Poste d'Anjou et ligne de transport à 315 kV

Complément de l'étude d'impact sur l'environnement

Réponses aux questions et commentaires
du ministère de l'Environnement et de la Lutte
contre les changements climatiques du Québec

Janvier 2022

Carte QC-2-1

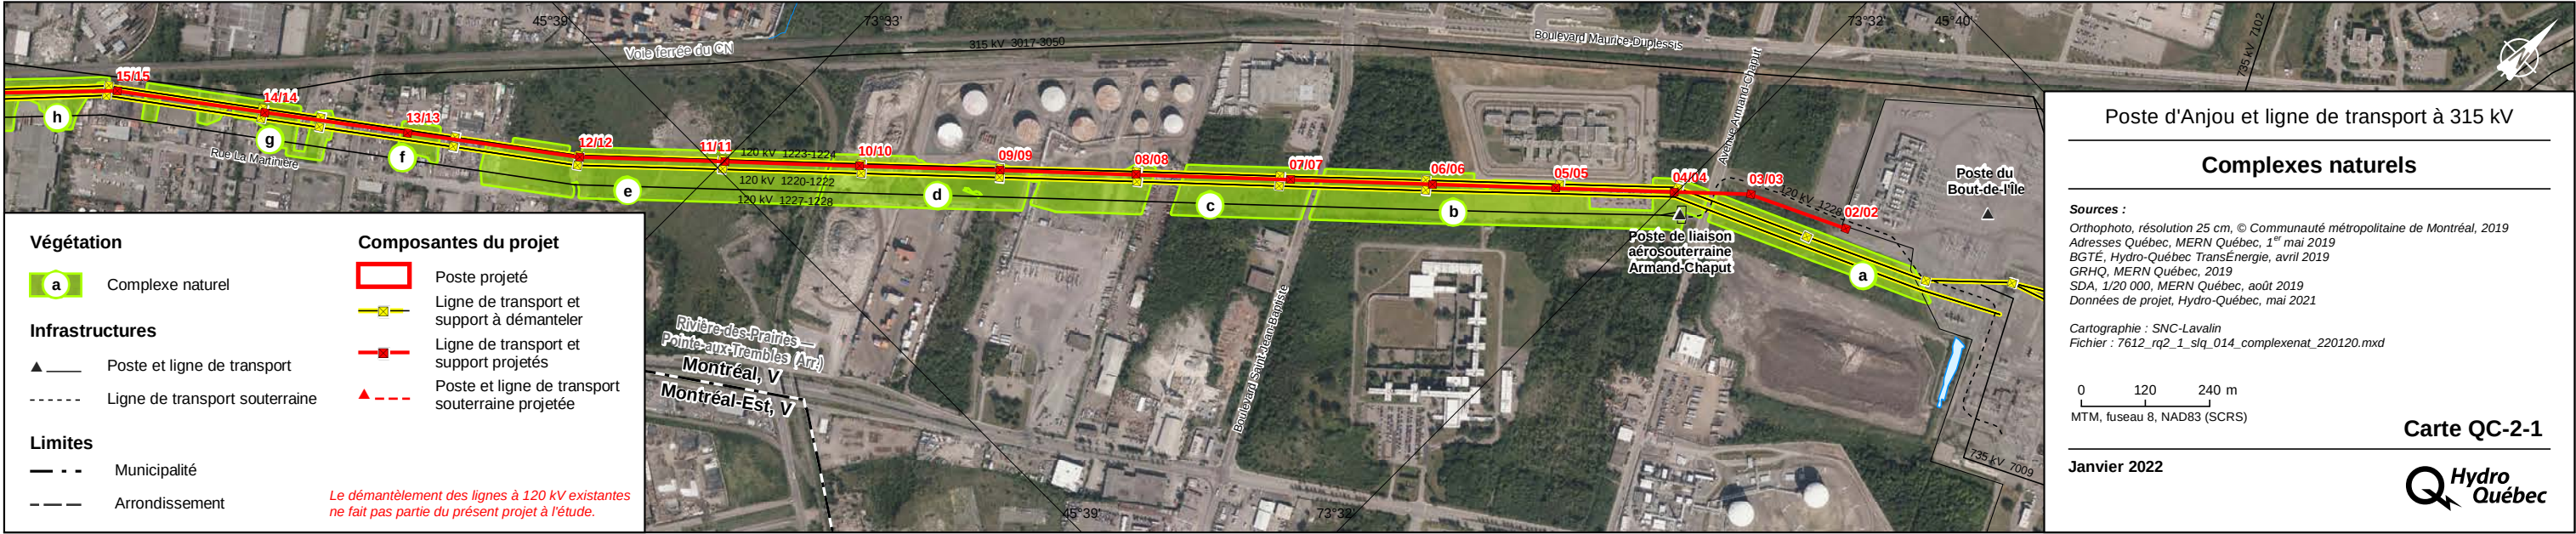
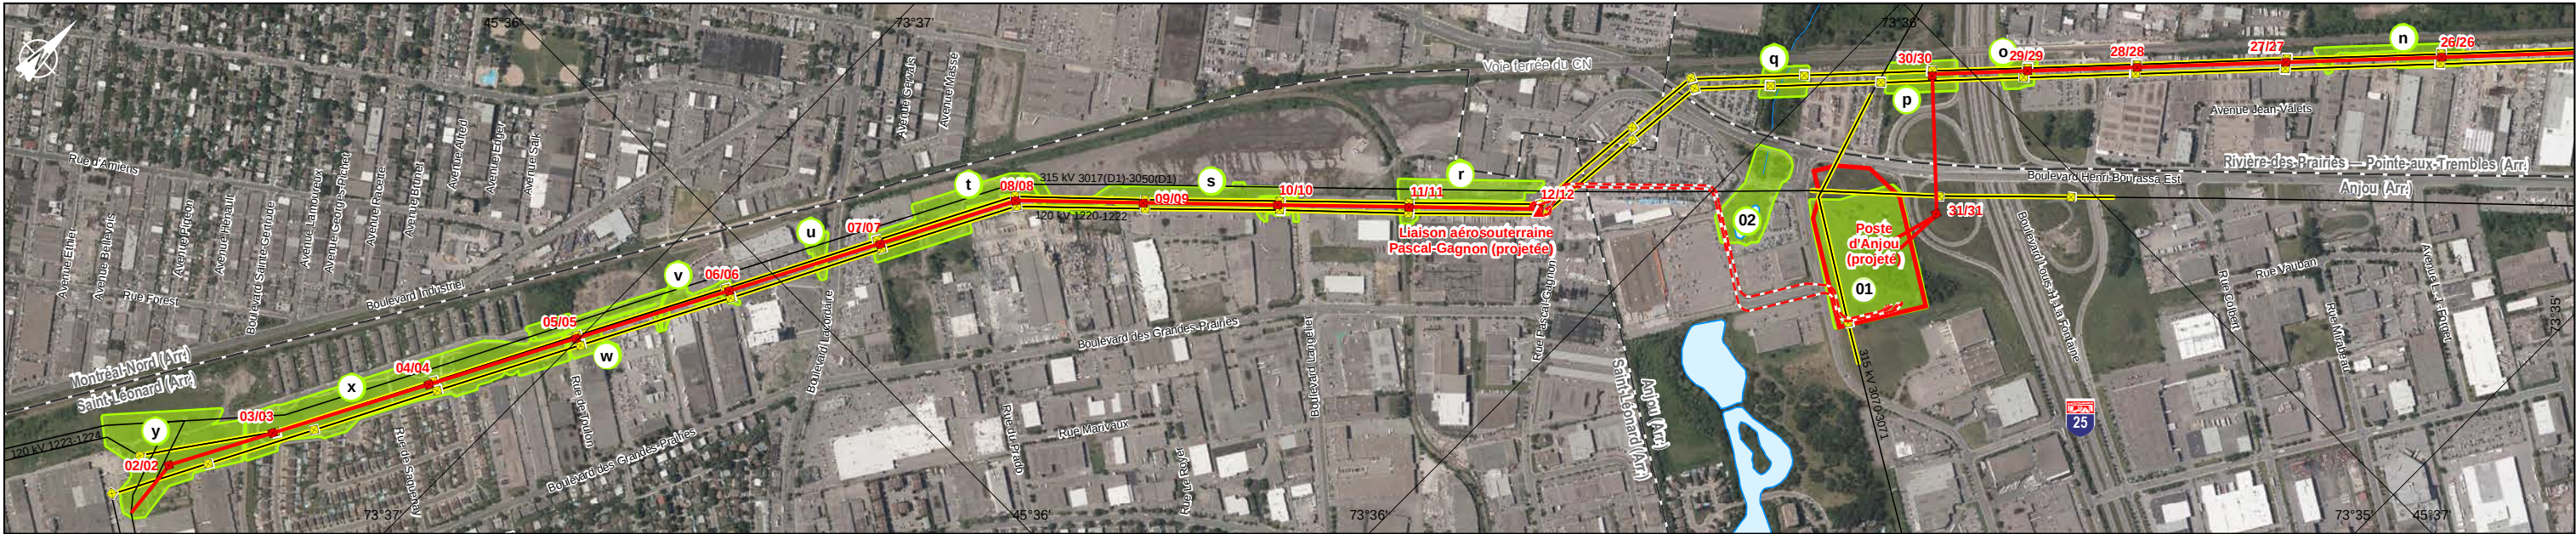
Dans l'étude d'impact et principalement à la section 4, les milieux y sont décrits par référence avec un numéro ou une lettre correspondant au complexe naturel (exemple : « *complexe naturel j* »). La référence à la carte A est souvent présente dans les mêmes paragraphes. Toutefois, autant sur la carte A que sur toute autre carte de l'étude d'impact, cette identification des complexes naturels n'est pas présentée. Il est donc difficile de suivre les références du texte. Veuillez présenter une carte incluant la dénomination des complexes naturels.

La carte QC-2-1 montre les différents complexes naturels et les lettres qui leur sont associées.

Carte QC-9-1

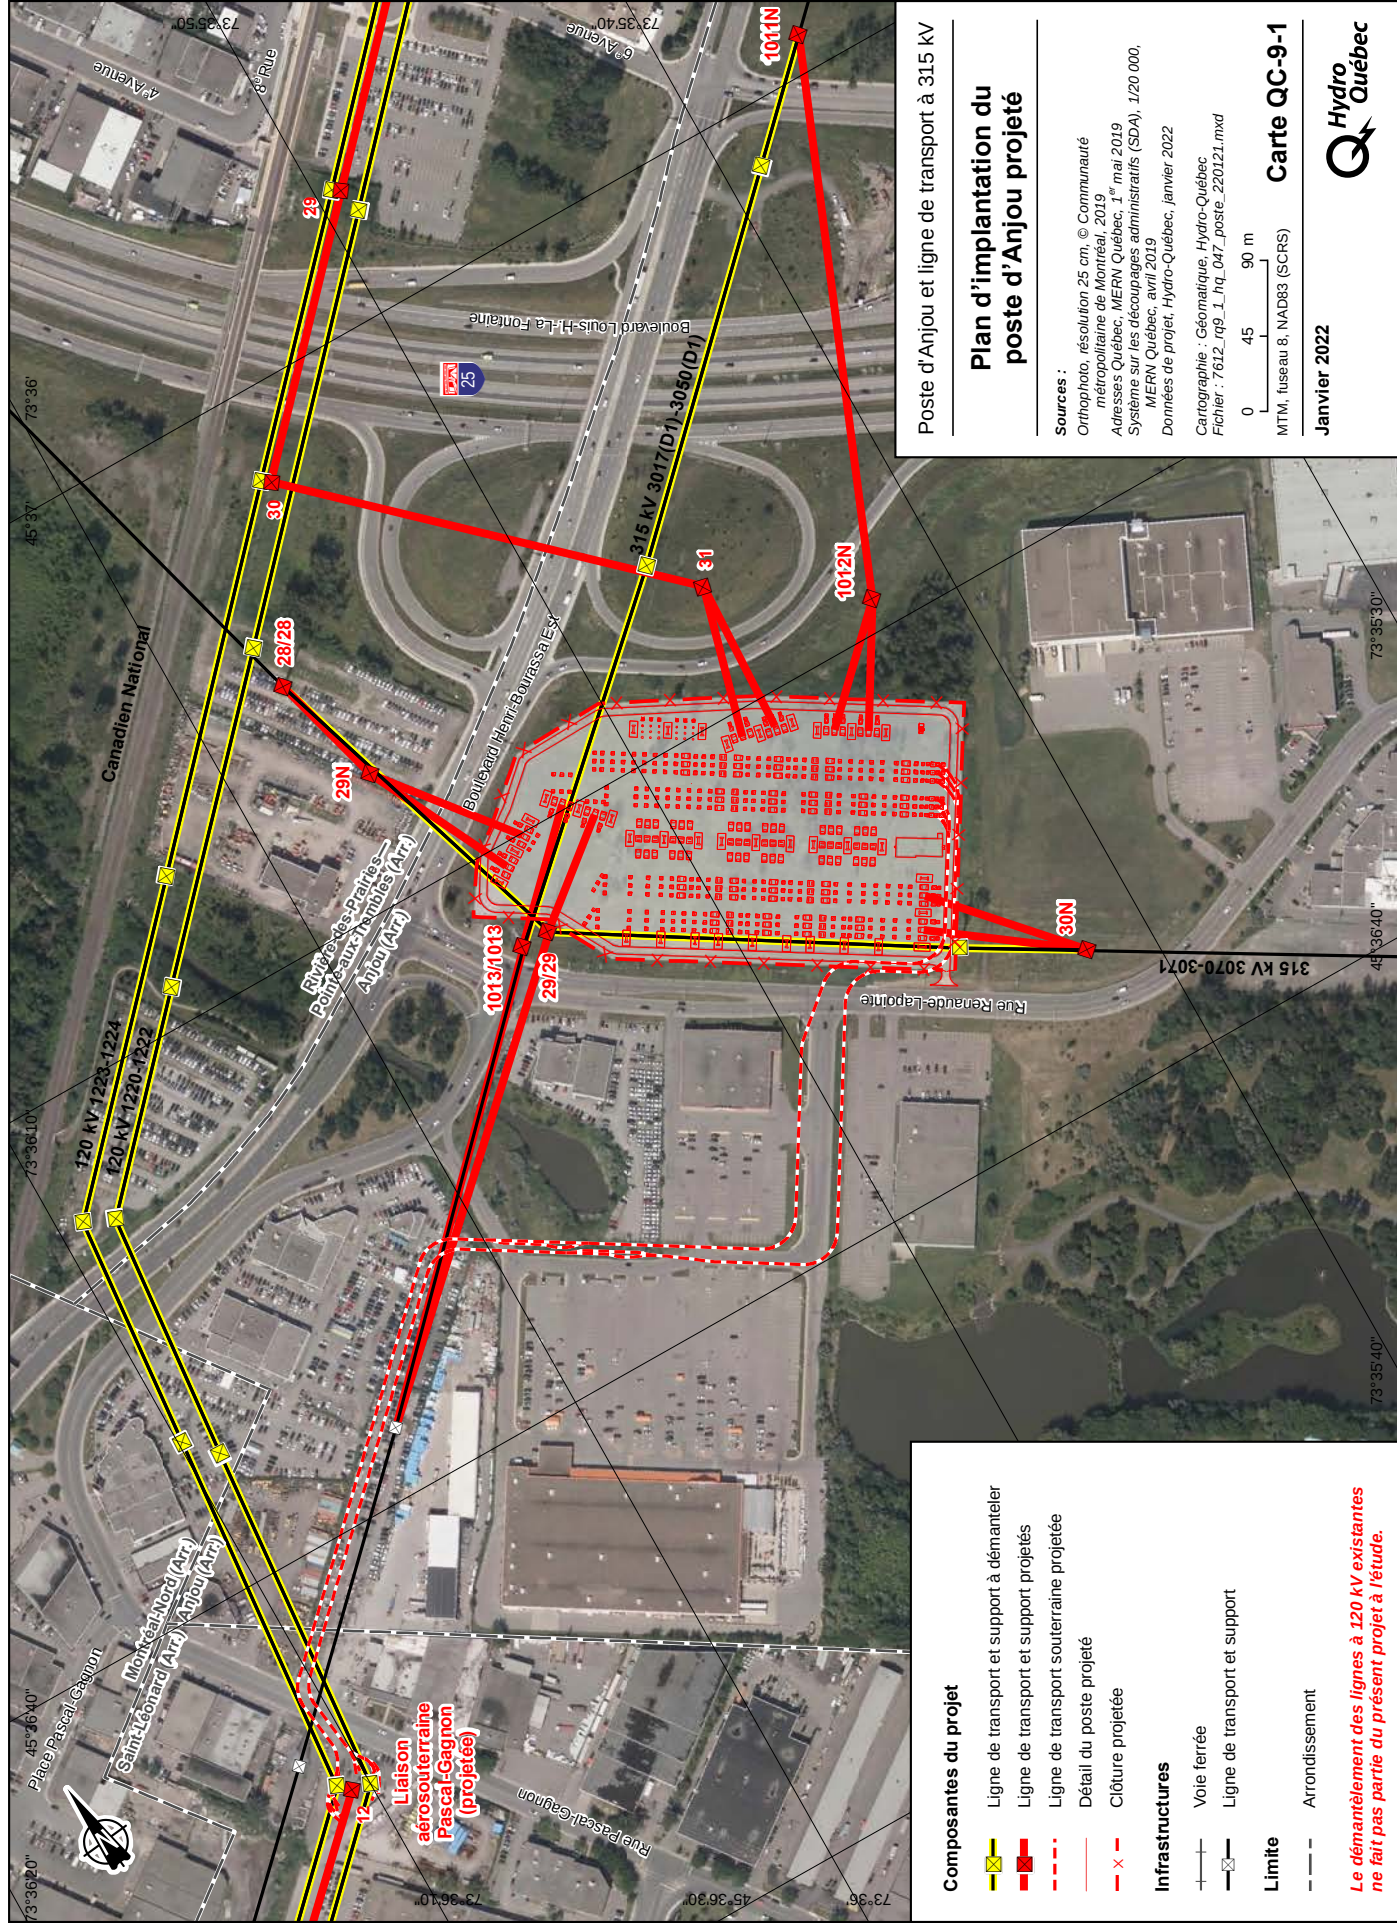
À la section 6.6, l'étude d'impact ne présente pas de plan d'implantation approximatif du poste d'Anjou. Ce plan d'implantation permettrait d'apprécier l'espace résiduel pour maintenir certains éléments des habitats fauniques (corridors) après la construction du poste. Veuillez présenter un plan d'implantation approximatif du poste sur les terrains visés.

Voir la carte QC-9-1, qui illustre le plan d'implantation possible du poste d'Anjou projeté sur les terrains visés.
